2丁目工事着手から5年後の検証・評価

< 景観・親水性 >

平成24年1月

計画平面図

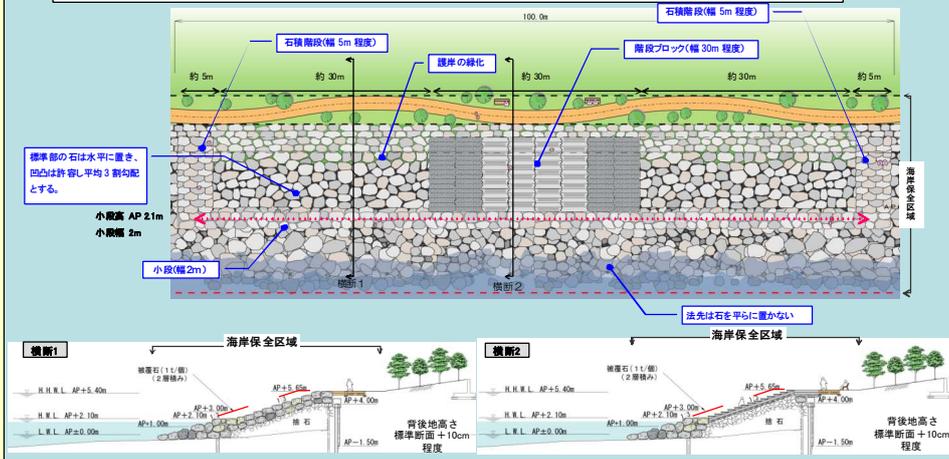
項目	主な意見
法先の砂付けについて	<ul style="list-style-type: none"> ・海と陸の連続性(砂付け)は重要な課題である。自然再生の場とバリエーション100m区間のどちらでの実現が考えるべきで、将来的にやっていたいかなければならないと思われる。 ・現在の事業では砂を付ける絵が無いため具体的な議論ができないが、護岸バリエーションとは別に、砂をつけるための検討はやっていく必要がある。 ・砂付けは、維持管理が大変である。毎年砂を入れることがないようにしなければならない。モニタリング結果等から計画する必要がある。 ・法先に砂を置くだけでは砂が流れてしまうため、離岸堤のような施設整備や、流失防止工を設置し、砂が留まるかどうか確認することや、必要な幅をどのくらい確保するか検討が必要ではないか。 ・水際はコケ(藻類の付着)で滑り、カキやフジツボが付着すると転んだ際にケガをする。安全性からも砂付けが有効。
法先の石の置き方について	<ul style="list-style-type: none"> ・法先の石は平らに置くと子どもがそこまで降りてしまう可能性がある。斜めに置けば、水際まで近づかないと思う。 ・小段より下の石積みは最終的には砂浜になることを考えれば、構造上の配慮は特に必要ない。
小段の高さについて	<ul style="list-style-type: none"> ・小段をつくる復断面の構造は、波が砕波する機能があるため防護面においても効果があると思う。 ・砂付け対応するならば、小段の高さをA.P+2.1mくらいに低くした方がよいと思う。 ・A.P+2.1mの高さに小段を設けるならば、石が波で飛ばされないように大きな石を用いた方がよい。
階段ブロックについて	<ul style="list-style-type: none"> ・階段ブロックの勾配がきつすぎるため、フラットにする必要がある。 ・今のブロックは厚みが変わるので、もう少し厚くして(蹴上げを高くして)座れるくらいの方がよい。 ・幅員は、100m区間に合わせ、もう少し広くした方がよい。
自然石階段について	<ul style="list-style-type: none"> ・もう少し大きめの石でステップを作るほうがよい。ステップは蛇行させてもよいのではないか。

階段の幅員について	<ul style="list-style-type: none"> ・全区間が階段ブロックでは、まっすぐのイメージであり景観的に好ましいか疑問である。ブロックと自然石の繰り返しがよいと思う。
その他	<ul style="list-style-type: none"> ・標準断面部は平らな面が同じように連続しなくてもよく、平均的に3割勾配となればよい。 ・表面の間詰石は、波がくると落ちてしまうので、1t石の間に穴ができるので充填した方がよいのではないか。

項目	主な意見
階段の構造について	<ul style="list-style-type: none"> ・水辺に近づきやすくするという昇降機能が目的ならば、蹴上げ高30~40cmは高い、もう少し下げた方がよい。 ・階段は踏み面の幅は、踏み面が歩幅に合っていないと降りにくく危ないが、1:3の勾配と合わなくなる可能性もある。例えば、途中に踊り場を設ければ、勾配を合わせられるし、人はそこに座る。人は踊り場が天端に座ることが多い。 ・降りやすい階段と座りやすい階段でエリアを分けて作ったらどうか。いろんな形をバラエティに富んだ形で施工したらどうか。 ・石積階段の範囲は5mとあるが狭いと思うため10m程度にできないか。“海側に降りられる”というイメージにして欲しい。 ・過年度に、階段の整備イメージについて、様々な絵を作っている。全て反映することではないが、このような案もあることを念頭に検討したい。
法先の砂付けについて	<ul style="list-style-type: none"> ・階段の先には砂が付くことが前提である。AP+2.1mで階段を止めるならば、その先に砂を付ける必要がある。H25年までに砂を付けることを決めていただきたい。 ・砂はAP+2.1mより下は付けることを前提とした議論であると思っている。 ・資料にも「法先の石は人が近づきにくいように配置するが、小段前面の安全性が確保されるまでの措置」と書いてあるように、砂付けの方針と理解できる。 ・砂付けのイメージについて、過年度に様々な絵を作っている。全て反映することではないが、このような案もあることを念頭に検討したい。 ・砂付けのイメージが分からない。砂を付けるのは、護岸の先である。護岸を削ってまで砂付けを行う必要はないと思う。
スロープについて	<ul style="list-style-type: none"> ・スロープを作って車いすで小段まで降りられるようにしたいが、昇るのは難しく、スロープの十分な勾配を確保するには、区間が足りなすぎる。

階段ブロックの勾配は平坦とし、蹴上げ高は昇り降りし座りやすさに配慮して30~40cm程度とする

ステップの蛇行等自然な印象に配慮する

自然石の階段を整備する際は大きめの石を用いる

小段の石は大きな石を用いる

小段は高潮帯AP+2.1mの高さとする

法先の石は人が水際近くにいないよう配置する(小段前面の安全性が確保されるまでの措置)

天端や階段間の標準断面区間(小段より上部)は乱積断など人の往来が想定されるため、間詰め石の充填等により空隙に足が入らないよう配慮する

階段ブロックの幅員は、100m区間に合わせ、30m程度とする。

全区間階段ブロックではなくブロックと自然石の繰り返しとする
